KTE SÄ Keskustarkastuslomake - Ryhmäkeskukset 2/3

Tarkastuspäivä: 24.06.2024 00:00:00

Tarkastaja	Simo Schuvalow	Kiinteistö	Valmet Flow Control Oy Venttiilitehdas
Osallistujat		Rakennus	Valmet Flow Control Oy Venttiilitehdas
Lomakepohja	KTE SÄ Keskustarkastuslomake	Osoite	Vanha Porvoontie 229

Kohta 1.6 Kosketussuojaus, komponentit ja kojeet

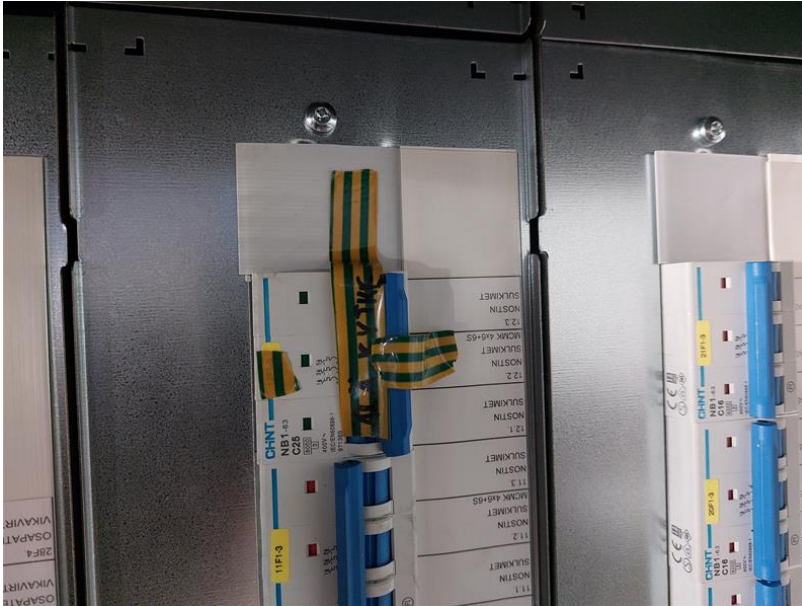
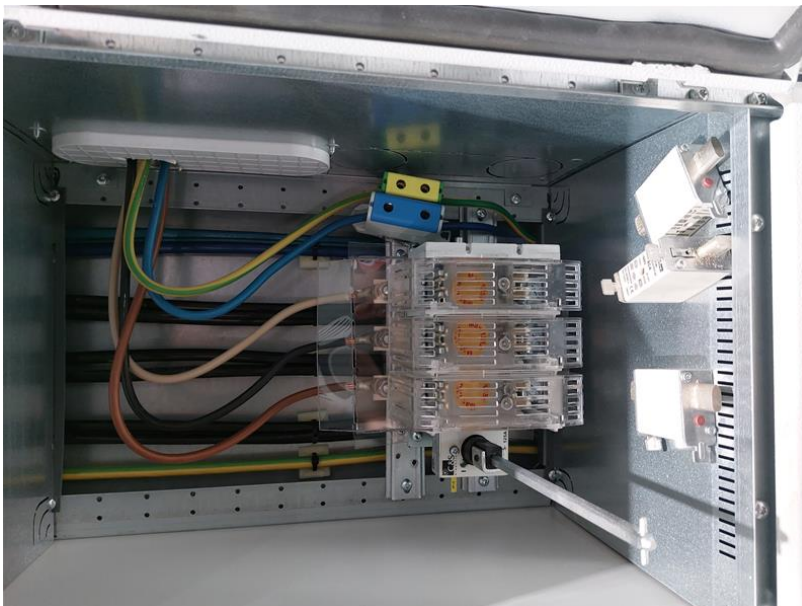
Kuvaus 12F. Johdonsuoja teipattu ala-asentoon, johto kytketty, mikä tilanne? 2F. Kytkeinvarokelähdön sulakkeet irrotettu, kahva OFF-asennossa, kaapeli kytkettynä, mikä tilanne?

Kohta 1.6 Kosketussuojaus, komponentit ja kojeet

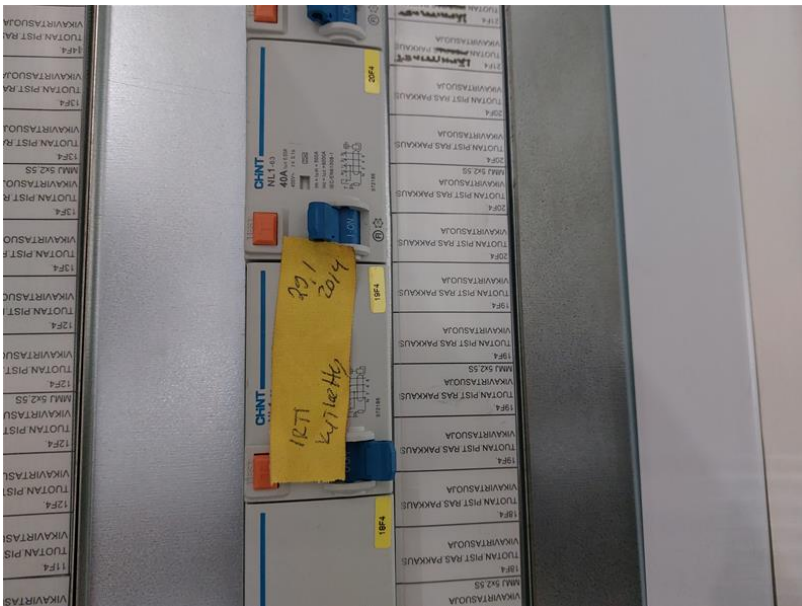
Kuvaus 19F, 65F, 67F lähdöt teipattu ala-asentoon, kaapeli kytketty, mikä tilanne?

Kohta 1.6 Kosketussuojaus, komponentit ja kojeet

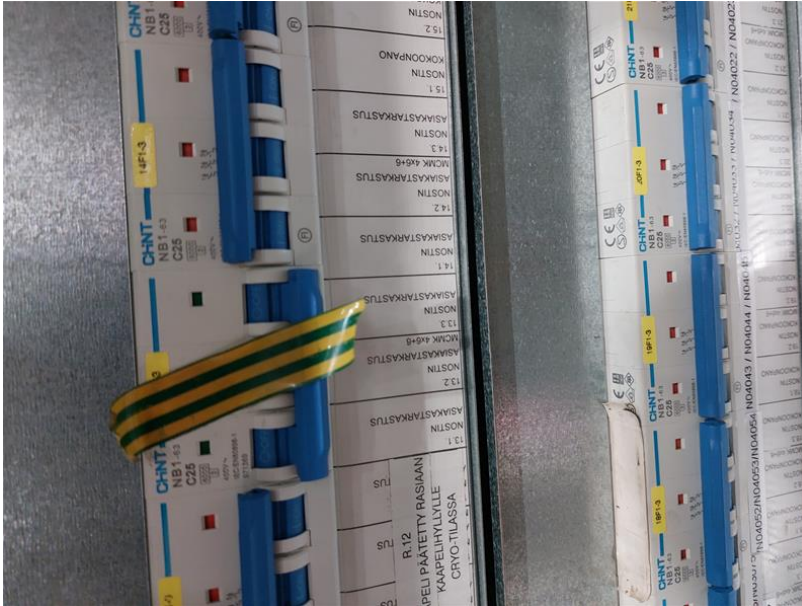
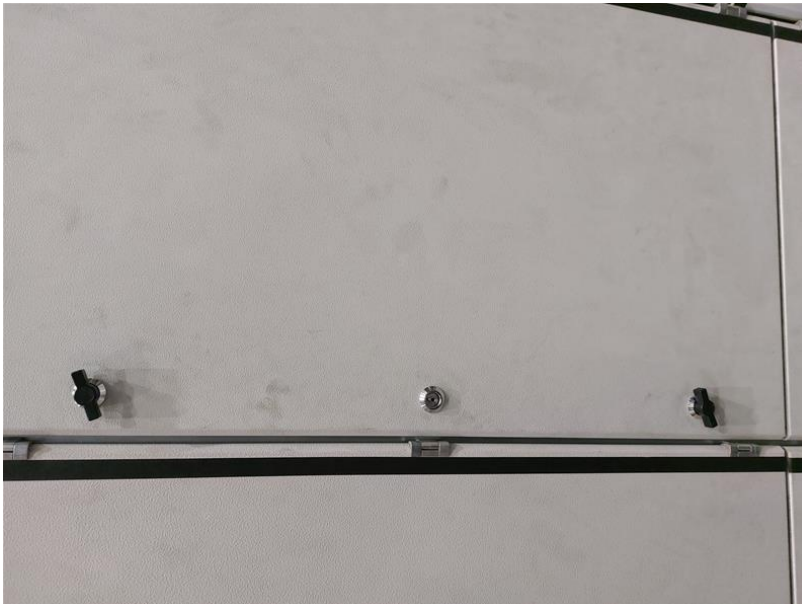
Kuvaus Avattavan kansiluukun lukituksen vääntövipu puuttuu 1kpl. 13F lähdön johdonsuoja-automaatti teipattu alasetoon, kaapeli kytketty, mikä tilanne?

Kohta 1.5 Sähköpiirustukset ja keskusmerkinnät

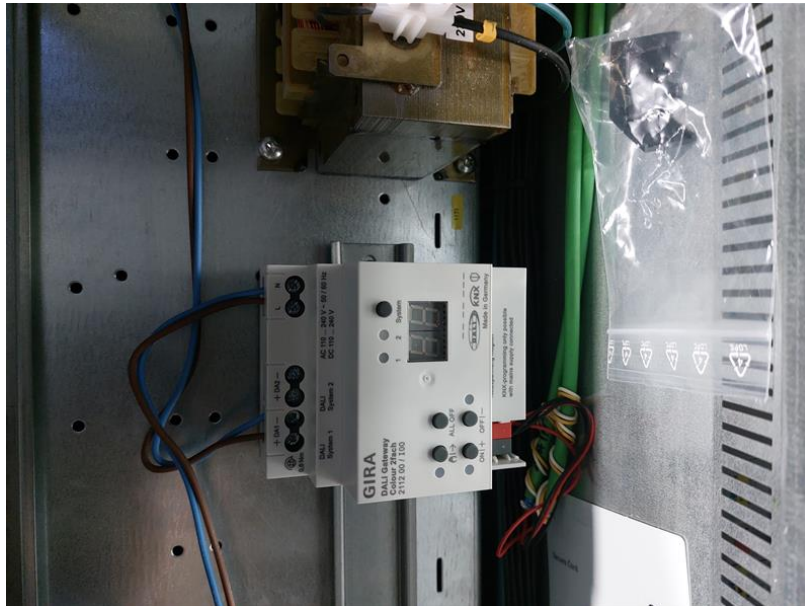
Kuvaus 4F. Lähtö on otettu käyttöön sekä lisätty komponentti, lähtötietoja ei saatavilla, päivittämättä pääkaavioon ja kokonpanokuvaan sekä sulakemerkintä puuttuu.

Kohta 1.6 Kosketussuojaus, komponentit ja kojeet

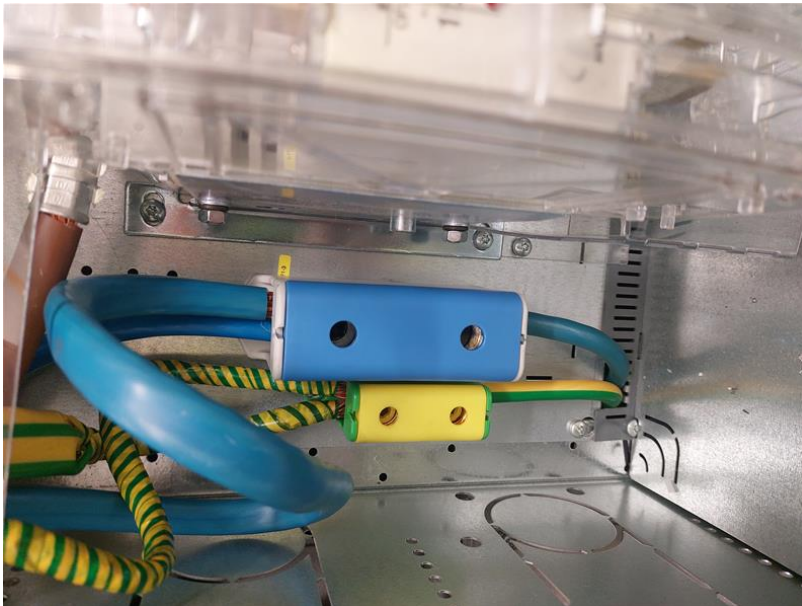
Kuvaus 02/D kansiluukun toinen sarana poikki. 30F. Lähdössä on kaksi johdinta saman liitoksen alla, liittimet vaihdettava haaroitusliittimiksi, vaatii sähkökatkon kyseiseen ryhmään. 5F. Lähdön yläpuoleinen kosketussuoja asentamatta paikoilleen, suoja lojuu keskukseen päällä.

Kohta 1.6 Kosketussuojaus, komponentit ja kojeet

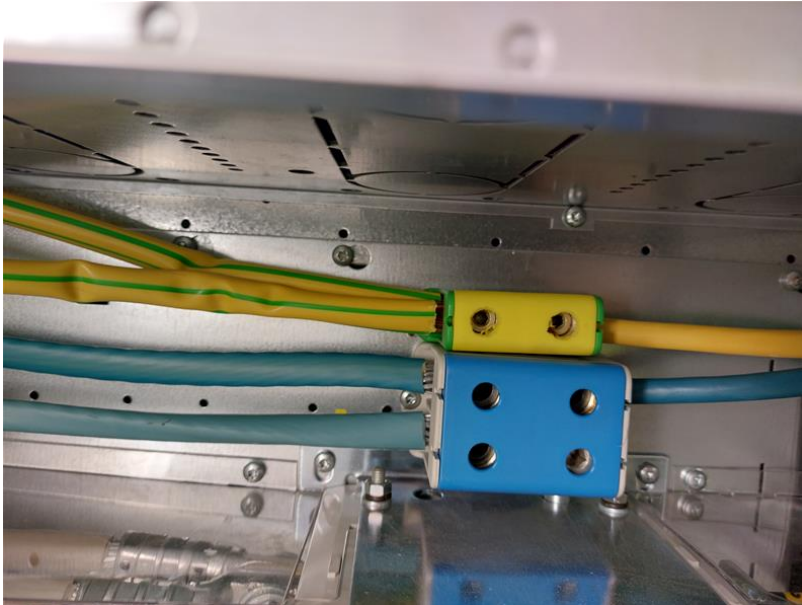
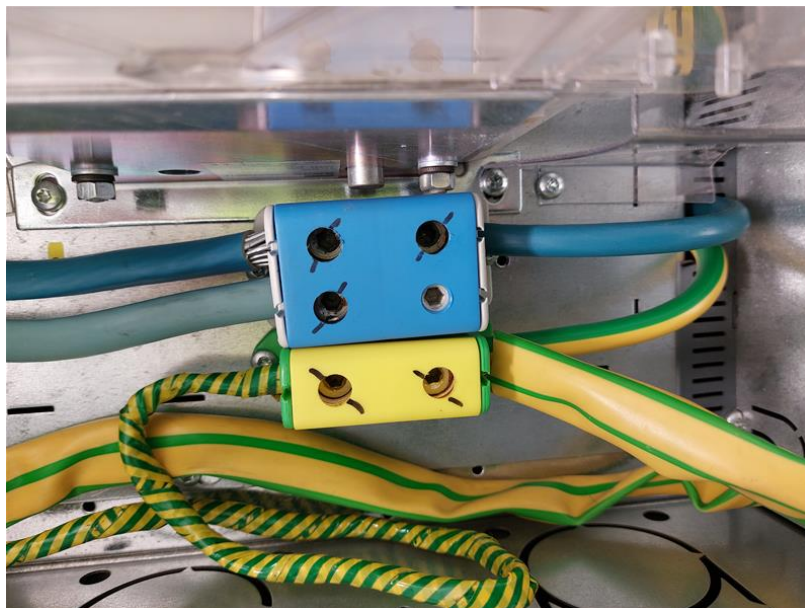
Kuvaus *Verkkoanalysaattorin näyttö on pikselöitynyt, lukemat ovat luettavissa vain vinosta kulmasta katsoen. 20F, 25F Lähdöissä kaksi johdinta samassa PE-liittimessä, vaihdettava haaroitusliittimeen, vaatii sähkökatkon kyseiseen ryhmään.*

Kohta 1.9 Jos Maadoituskisko: liitokset ja merkinnät

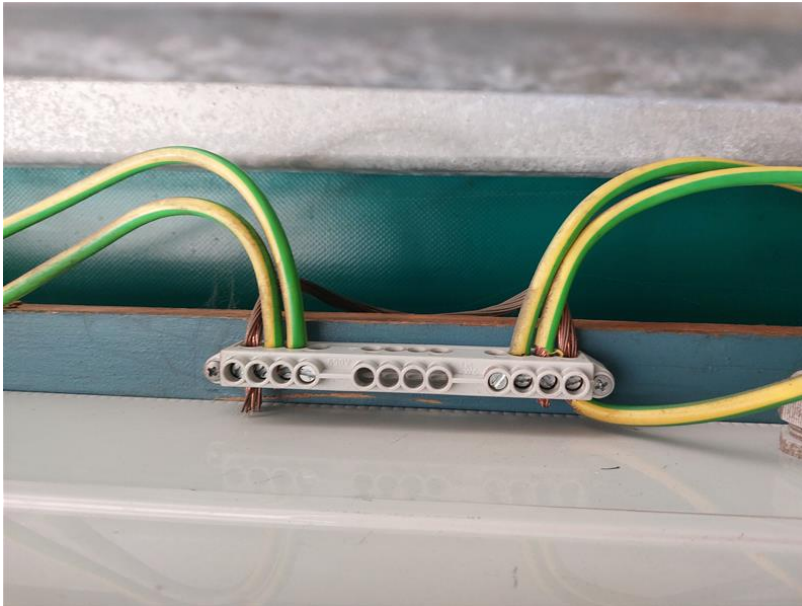
Kuvaus *Merkinnöissä puutteita*
